## Avviso di sicurezza (FSN)

### SpiroScout "SP Plus"

Data: 2023-02-16

Nota di servizio n. / CAMBIO NR.		QI-69	Data di pubblicazione: 2023-02-07	
Prodotto:	SpiroScout SP plus	<input type="checkbox"/> Software	<input checked="" type="checkbox"/> Hardware	
Versione:	N.A.	<input type="checkbox"/> iniziale	<input type="checkbox"/> seguito

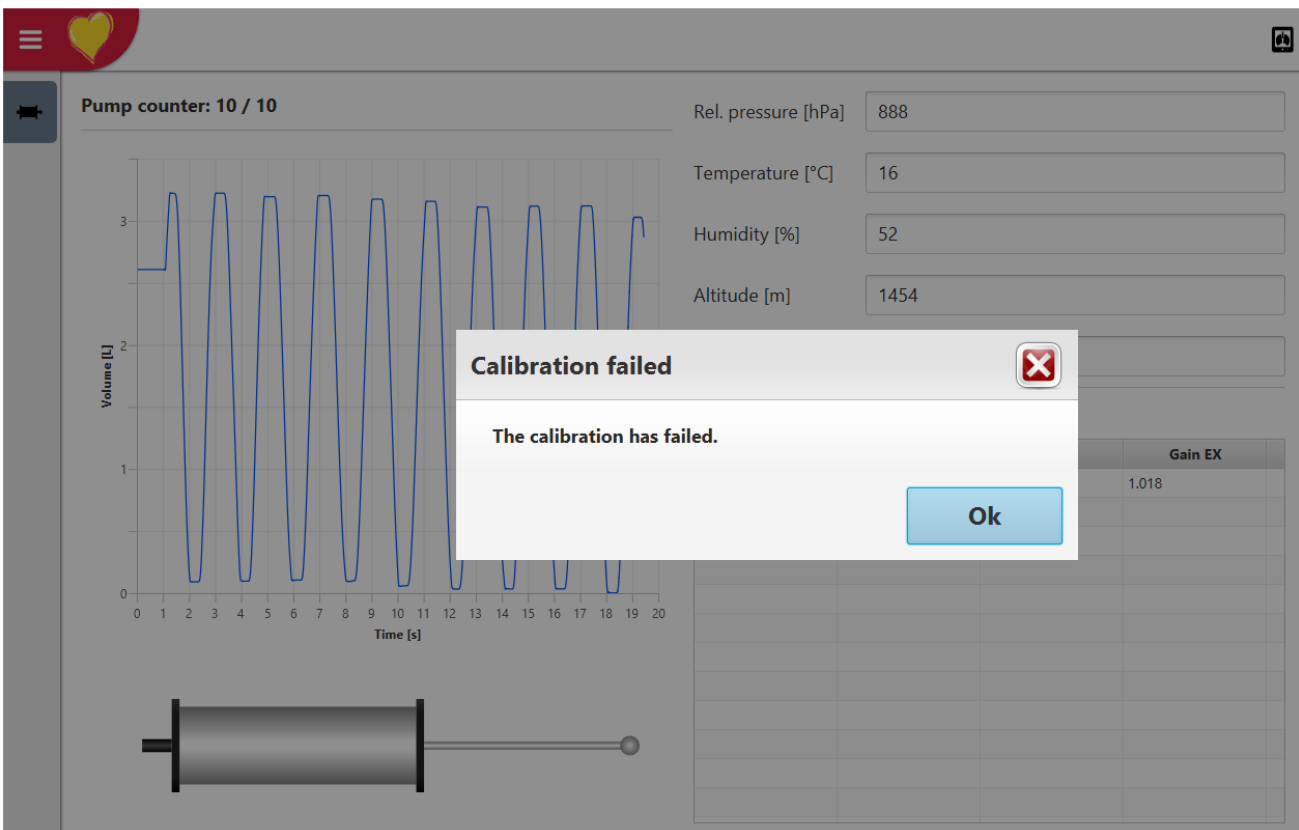
Se si verificano problemi con la verifica del volume dello SpiroScout SP plus [vedi immagine], si consiglia di controllare i fattori di calibrazione.

Verificare i fattori di calibrazione del volume di SpiroScout SP Plus utilizzando lo "SpiroScout SP plus Configuration Tool". A tal fine, scollegare il sensore SpiroScout SP Plus dal dispositivo ECG e collegarlo a un computer su cui sia stato precedentemente installato il software SP Plus Configuration Tools. Per l'installazione e l'esecuzione dell'aggiornamento, leggere le istruzioni separate "Ganshorn.SPplusConfigurationTool.pdf".

Dopo aver aggiornato con successo il sensore SpiroScout SP Plus, ricollegare il sensore all'ECG corrispondente ed eseguire un test di calibrazione del volume secondo il manuale d'uso. Se il test di calibrazione viene superato, è possibile utilizzare nuovamente il dispositivo senza alcuna restrizione.
